東海第二発電所  
火災による損傷防止  
(審査会合コメント回答)

平成29年10月12日  
日本原子力発電株式会社

# 1. 審査会合における指摘事項

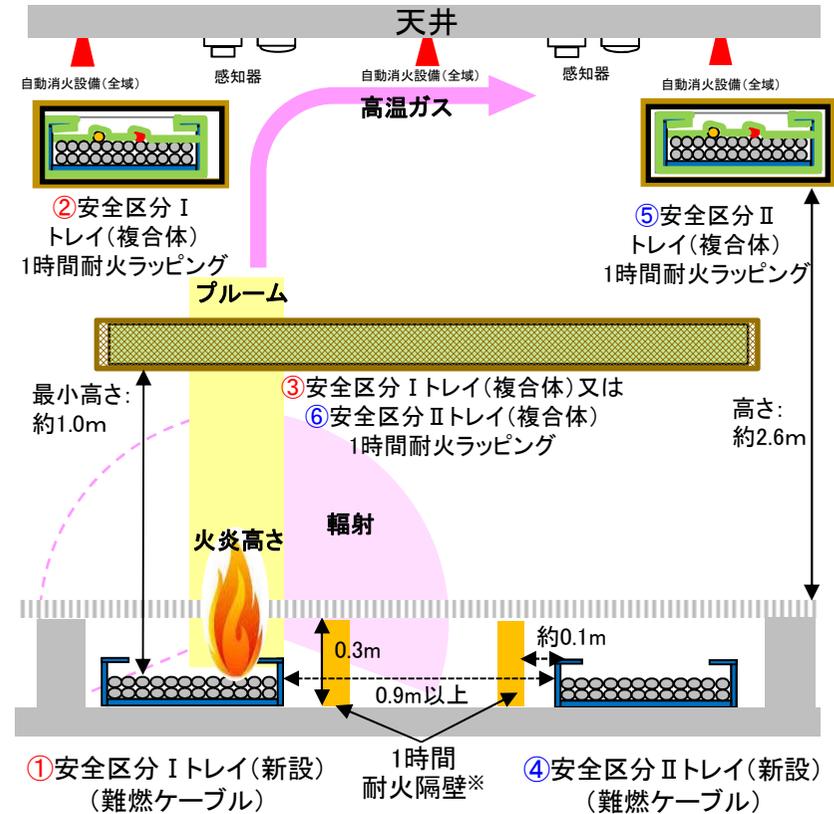
ケーブル処理室内における系統分離と床下ケーブルトレイの防護対策を具体的に説明すること。

◆ ケーブル処理室における異区分ケーブルトレイ間は、基準要求により以下のとおり系統分離する。

- ・火炎: 高さ約 0.7m以内
- ・プルーム: 高さ1.4m以内 (熱可塑性ケーブル損傷温度205°C: 火災影響評価ガイドより)
- ・放射: 約 0.8m以内 (熱可塑性ケーブル損傷基準6KW/m<sup>2</sup>: 火災影響評価ガイドより)
- ・高温ガス: 約 54°C (天井近傍トレイ内ケーブルへの影響なし)

※: 高さ0.3mの1時間耐火隔壁をトレイ(④及び①)から約0.1mに設置することで放射を遮断

### 【隔壁の設置方法に対する可燃物管理】

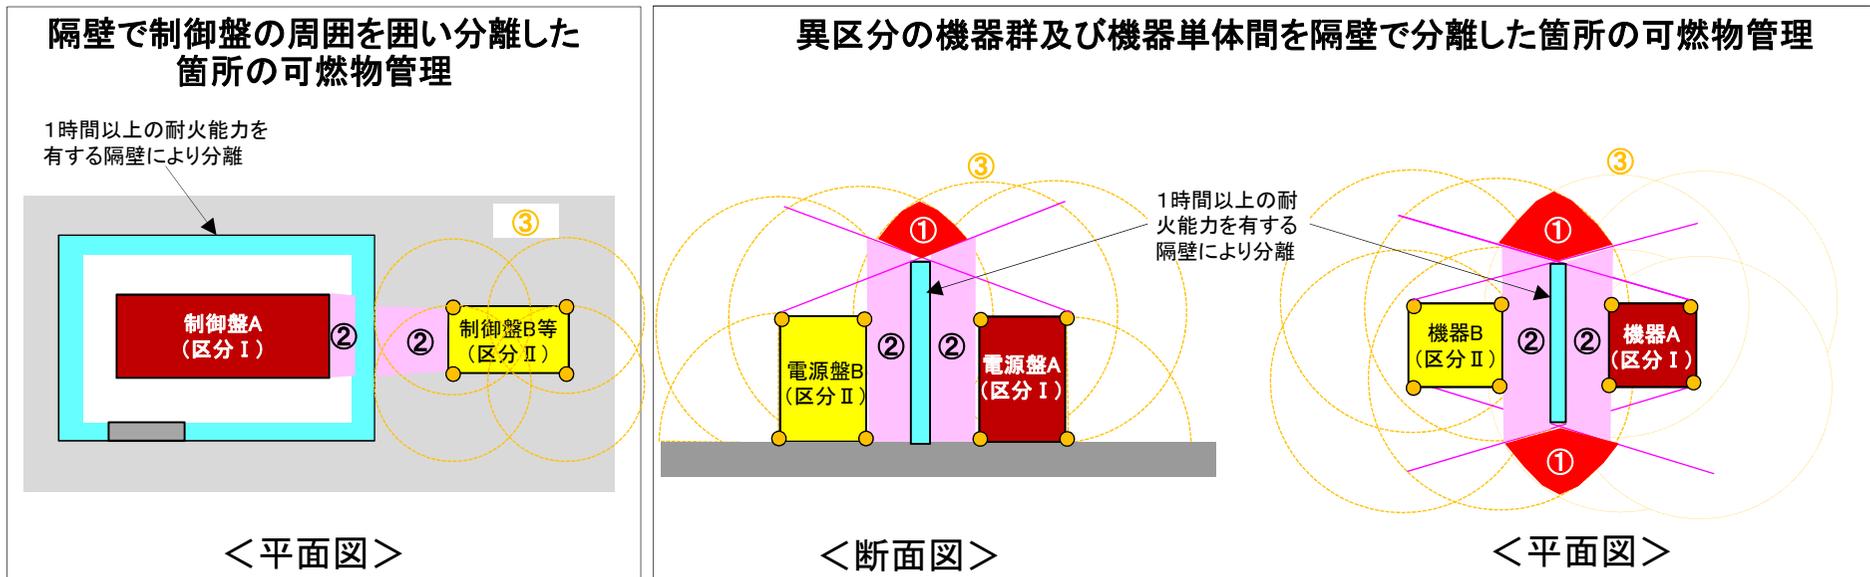
各現場における系統分離対策において、隔壁に覆われていない部分の対応について具体的に説明すること。

- ◆ 系統分離のために設置する隔壁に対し、開口部の特徴を考慮した可燃物管理を実施
- ◆ 火災防護機器に影響を与えうる可燃物としての物品、設備の配備については火災防護計画に規定し、管理する。

対象範囲	対象範囲について管理が必要となる理由	規定事項	規定事項詳細
①	物品、設備の配備が原因となる火災の影響によって、両区分の火災防護対象機器が同時に機能喪失することを防ぐため。	左記の理由により、①～③に示す対象範囲について以下の運用管理事項を <b>火災防護計画</b> に規定する。 ・物品の仮置き禁止 ・新規設備設置時には火災影響を再評価し対策を講じる。	系統分離に係る可燃物管理が必要となる場合、対象範囲への仮置き禁止、新規設備を設置する場合は火災影響評価を見直す等の管理を火災防護計画に規定する。
②	物品、設備の配備が原因となる火災の影響によって、系統分離のための隔壁の設計(壁高さ、設置幅等)に影響が及ぶことを防ぐため。		
③	物品、設備の配備が原因となる火災の影響によって、火災防護対象機器の機能に影響が及ぶことを防ぐため。

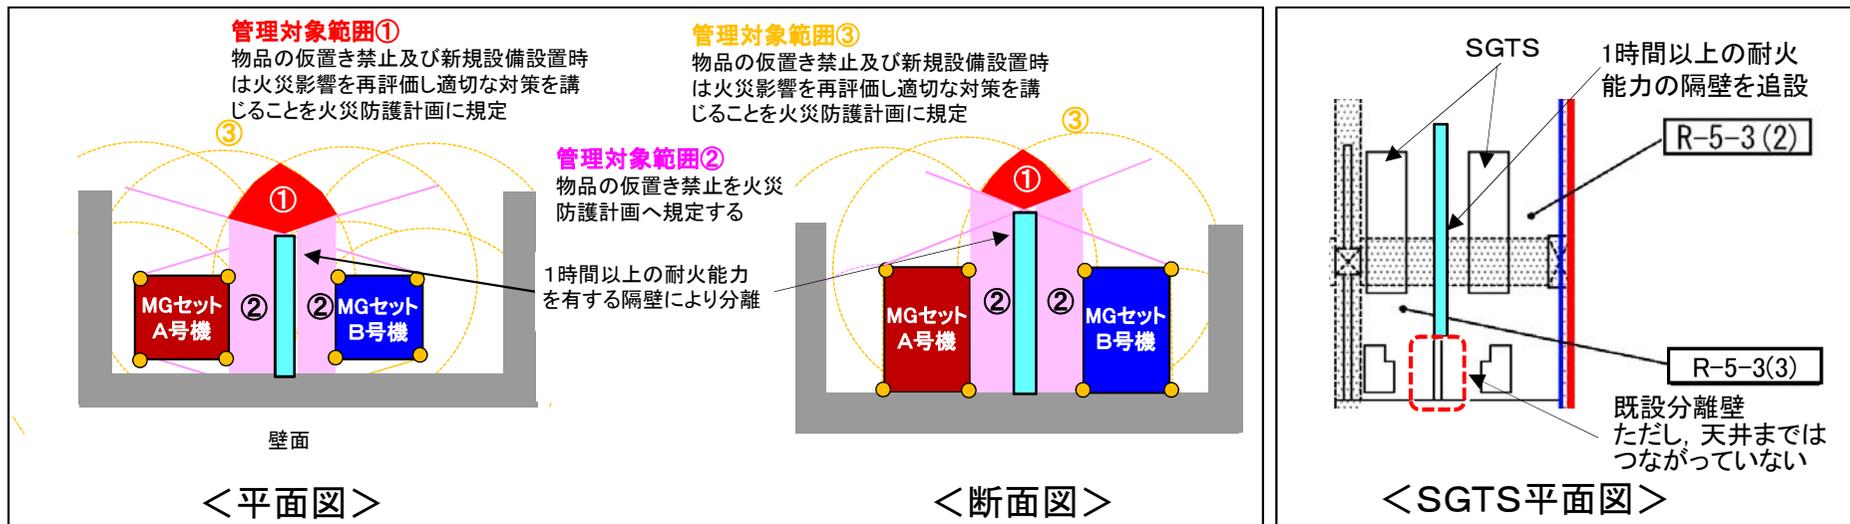
原子炉保護系M-Gセット間の既存の分離壁においても可燃物管理が必要となるか、記載すること。同様に分離壁が天井までつながっていない箇所があるか説明すること。

- ◆ 異区分の防護対象機器が耐火壁で全面を囲われておらず、周囲に仮置きした可燃物の火災を想定した場合、系統分離した両区分の機器が同時に機能を失わないように、可燃物となりうる設備、物品の配備の禁止等を火災防護計画に規定する。規定内容については、前頁と同様とする。
- ◆ 原子炉保護系M-Gセット以外に、非常用ガス処理系A(B)排風機(SGTS)は分離壁が一部のみ設置され、天井部まで到達しない構造のため、開口部に対して前頁と同様の可燃物管理を実施する。

火災防護に係る審査基準 2.3.1(2)に示されるc. (1時間の耐火能力を有する隔壁等+火災感知・自動消火設備)にて系統分離を実施

【系統分離対策c. を選定した可燃物管理】  
・前頁と同様に火災防護計画へ規定する
